(別冊) 設計変更ガイドライン事例集

平成 29 年 4 月

長野県 環境部 農政部 林務部 建設部

図面等

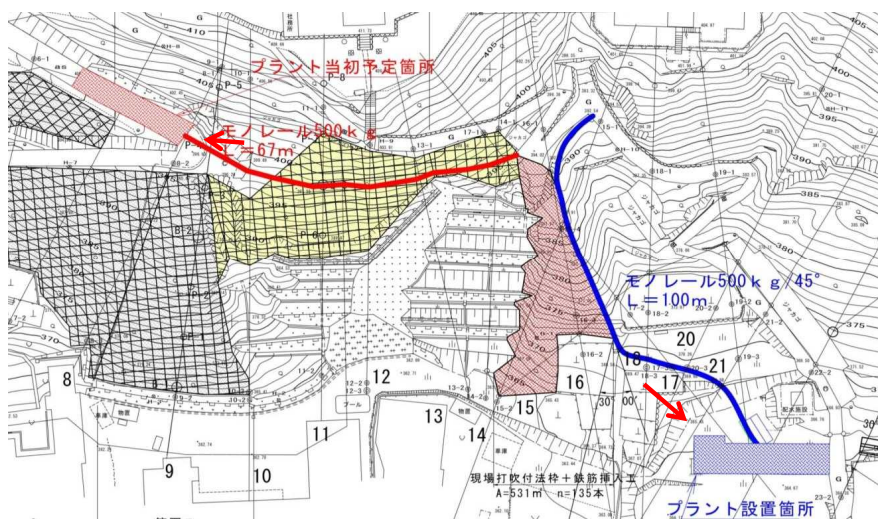
概要	当初予定していたプラント位置を変更せざるを得なくなり、プラント変更に伴うモノレールの費用、借地料を変更した。	
法的根拠	第18条第1項第4号	
分類	明示された施工条件と現場が一致しない	
当初内容	工事概要	公告時の条件明示（対象工種に関するもの）
	任意仮設工 作業ヤード（プラント） 運搬工 モノレール工	プラントの位置、モノレール工運搬路
変更内容	変更工種等	変更を認める、認めないまでの経緯・判断等
	任意仮設工 作業ヤード（プラント） 運搬工 モノレール工 借地料	近傍の道路上にプラントを設置し、道路を一時的に通行止めとする予定だったが、道路を利用する近隣住民から了解が得られず、別の場所にプラントを設置する必要が生じたため、これに伴うモノレールの費用、借地料を変更した。

補足説明
運搬工は任意仮設的に扱うことから、発注前には十分に検討・調整（借地交渉など）を行なうこと。

図面等

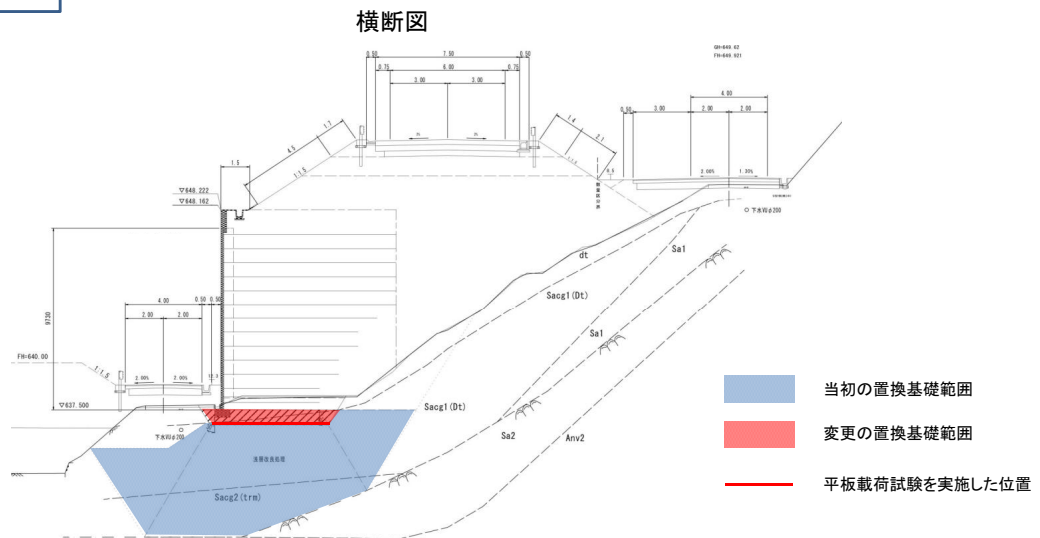
概要	施工基面において平板載荷試験を実施した結果、地盤支持力が想定よりも大きいことが判明し、置換基礎工の規模を減工した。	
法的根拠	第18条第1項第4号	
分類	明示された施工条件と現場が一致しない	
当初内容	工事概要	公告時の条件明示（対象工種に関するもの）
	補強土壁工 置換基礎工 技術管理費 平板載荷試験	地盤反力300kN/m ² 以上とするため、置換基礎工を計上した趣旨を明示。 平板載荷試験の結果次第で置換範囲を変更する旨を明示。
変更内容	変更工種等	変更を認める、認めないまでの経緯・判断等
	補強土壁工 置換基礎工（減） 技術管理費 平板載荷試験	地質想定図により岩盤線から上部を置換範囲としていたが、数か所の施工基面において平板載荷試験を実施した結果、想定していた地盤反力よりも大きな反力が得られたため、置換基礎工の範囲を再検討し、規模を縮小することとした。 なお、置換基礎工の再検討は、別途、小規模修正業務で対応した。

補足説明
地質が複雑または軟弱であるといったことが予想される場合は、地質調査ボーリングの本数、施工位置には留意すること。 また、施工規模と地質調査ボーリング本数とのバランスにも留意すること。

現地精査の結果判った施工箇所の縦断面図

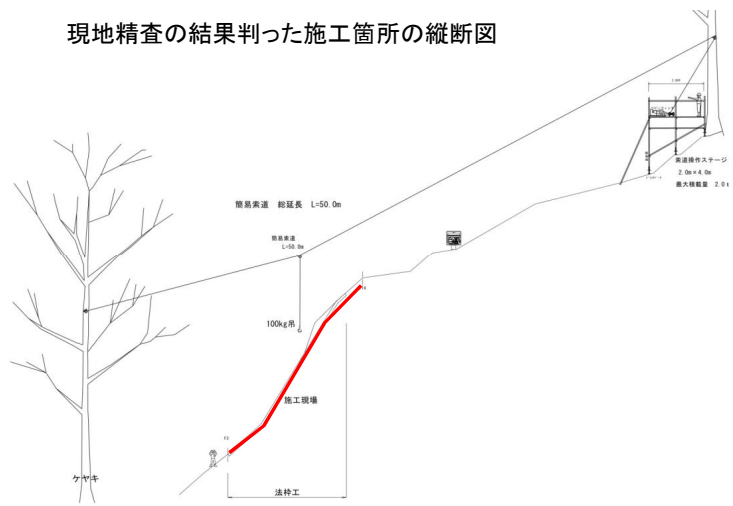
概要	現地精査の結果、当初想定していたモノレールのみでは一部運搬できない勾配であることが判明し、運搬工の一部を簡易索道へ変更した。
法的根拠	第18条第1項第4号
分類	明示された施工条件と現場が一致しない

当初内容	工事概要	公告時の条件明示（対象工種に関するもの）
	運搬工 モノレール工	モノレール運搬の平面ルートを示す。
変更内容	変更工種等	変更を認める、認めないまでの経緯・判断等
	運搬工 モノレール工（減） 簡易索道工	当初、地形図から斜面勾配を判読し、山腹施工位置までの材料運搬工をモノレールで計画していたが、現地精査の結果、山腹施工部の斜面が判読よりも厳しいことが判明し、検討の結果、モノレールでは運搬ができず、索道によらなければならないことから、簡易索道工に一部変更した。

補足説明
運搬工は任意仮設的に扱うことから、あらかじめ当初計画の段階で現地を確認しておく。

横断図

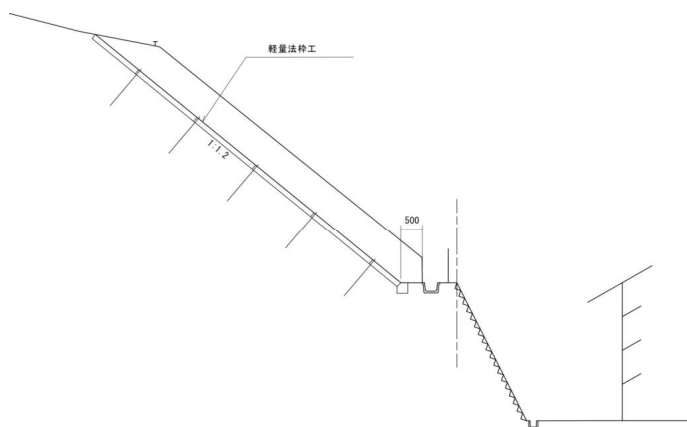
概要	軽量法枠固定用の鉄筋を人力打込みからハンマードリル打込みへ変更した。
法的根拠	第18条第1項第4号
分類	明示された施工条件と現場が一致しない

当初内容	工事概要	公告時の条件明示（対象工種に関するもの）
	軽量法枠工 人力打込み工法	人力打込みを設計に明示。
変更内容	変更工種等	変更を認める、認めないまでの経緯・判断等
	軽量法枠工 ハンマードリル工法	礫分が少ない地質であったため、当初段階では鉄筋の人力打込みとしていたが、施工段階に至っては地質が硬く締まり、人力打込みができる状況ではないことが判明したため、ハンマードリル削孔方式に変更した。

当事例では土壌硬度試験を実施しているが、監督員が施工の可否を判断できることが肝要であり、現地立会い等による確認でも可能である。
